## 核燃料物質使用変更許可申請書の一部補正について

核原料物質、核燃料物質及び原子炉の規制に関する法律第55条第1項の規定に基づき、令和4年10月24日付けNFD発第3361号をもって申請しましたNFDホットラボ施設の核燃料物質使用変更許可申請書を別紙のとおり一部補正いたします。

I NFDホットラボ施設

核燃料物質使用変更許可申請書新旧対照表

図 11.1.2-2 周辺監視区域境界における実効線量評価位置

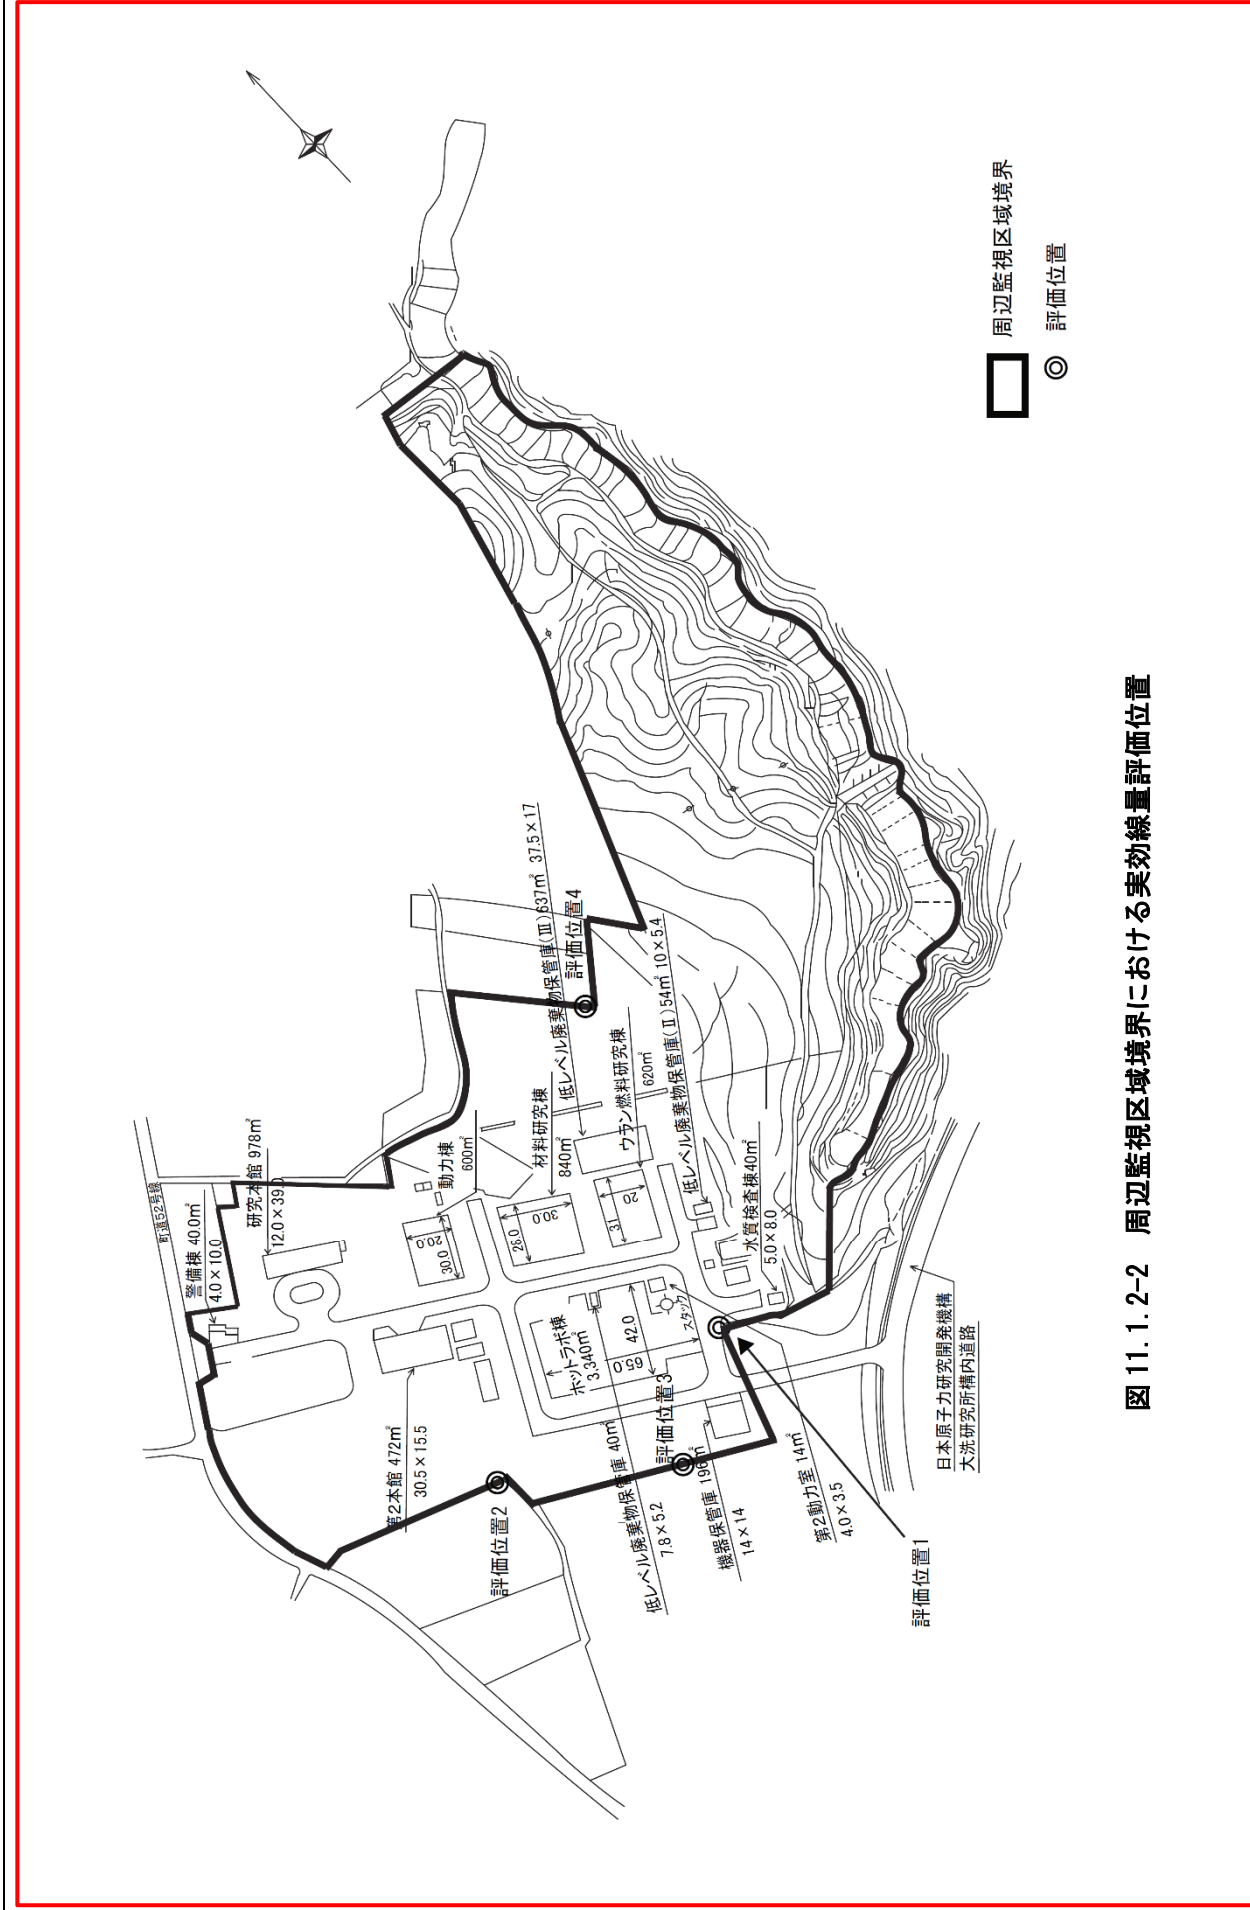
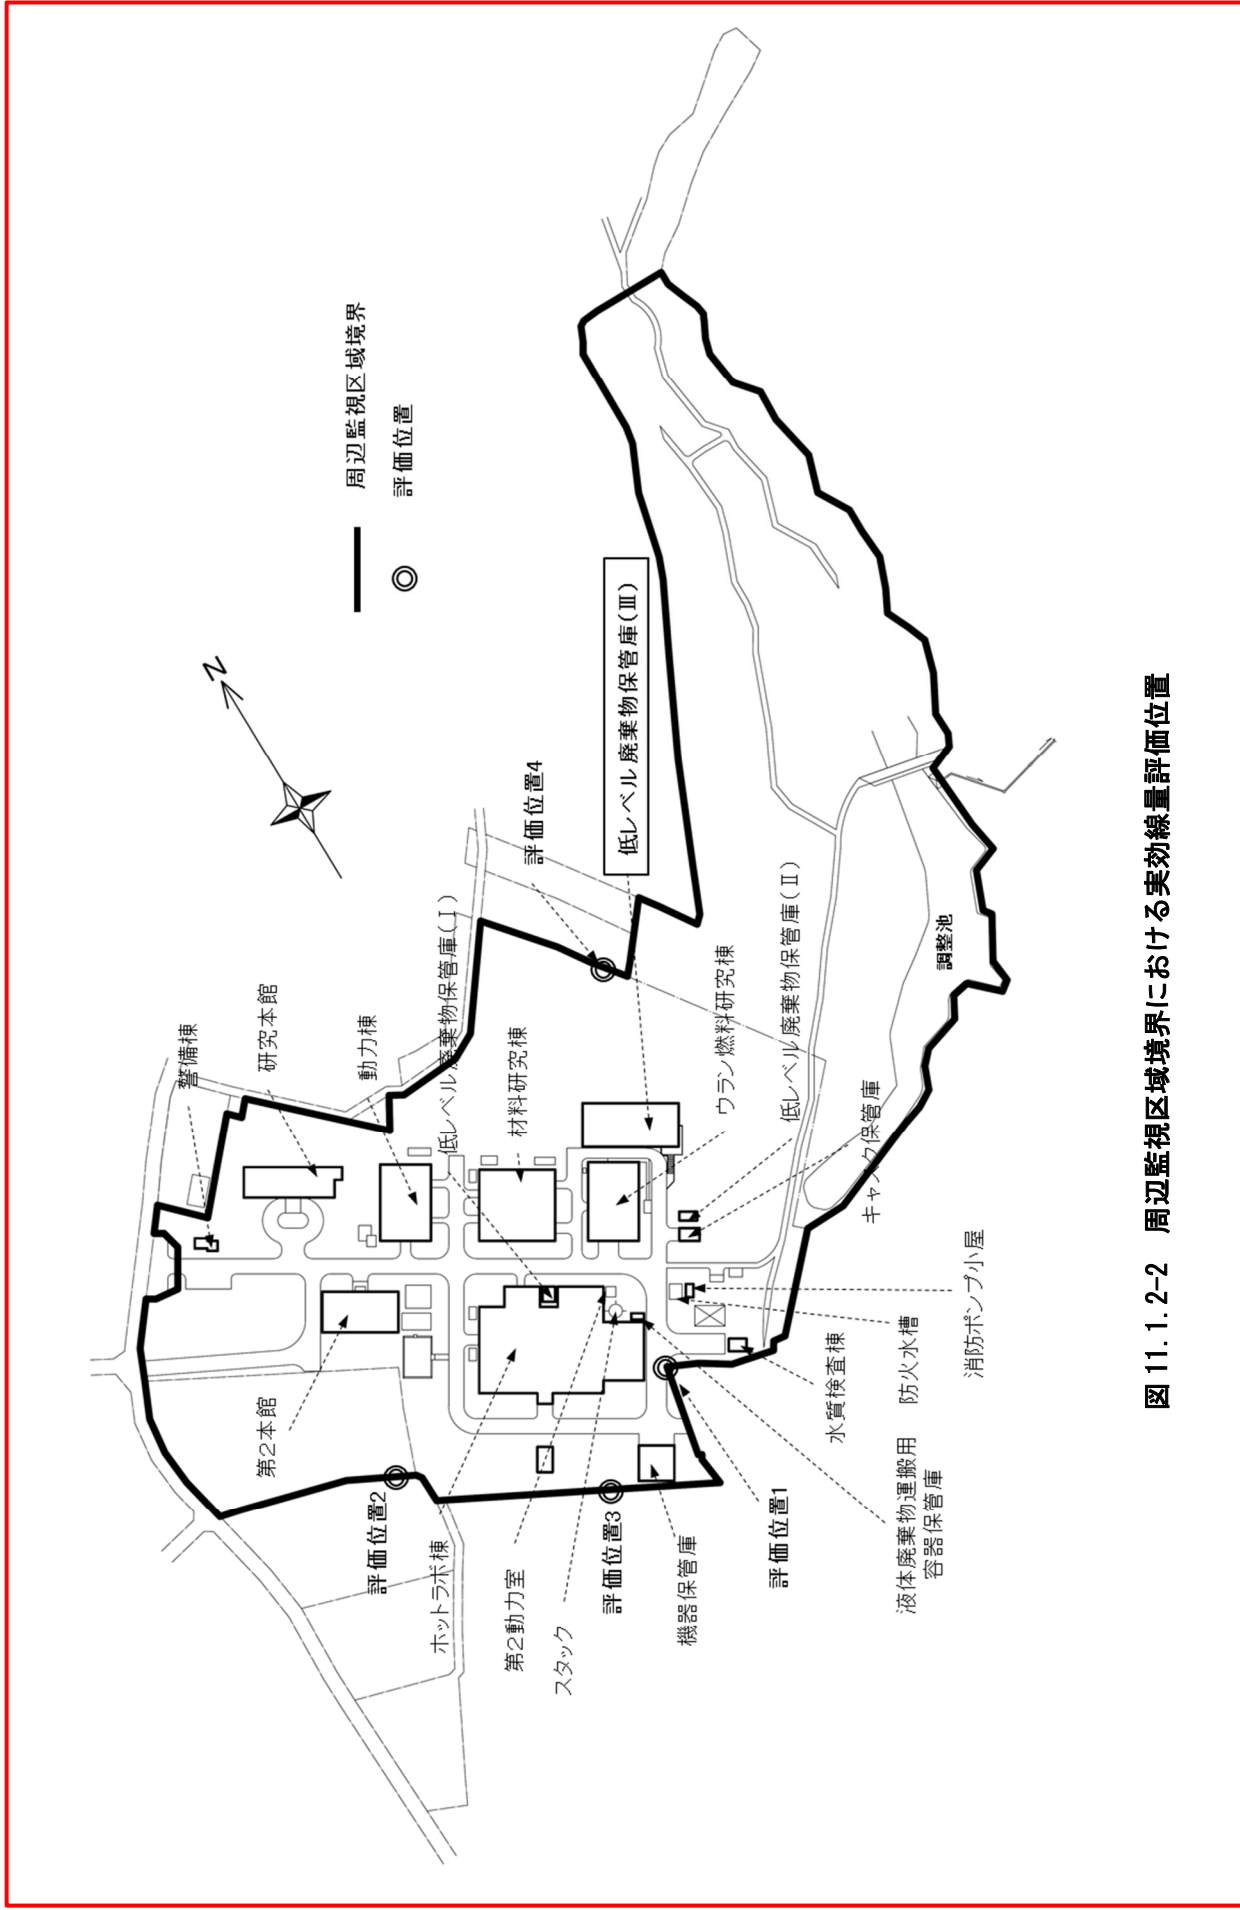
④ 実効線量評価位置を示す図(等高線の削除と建家の追加)の見直し。
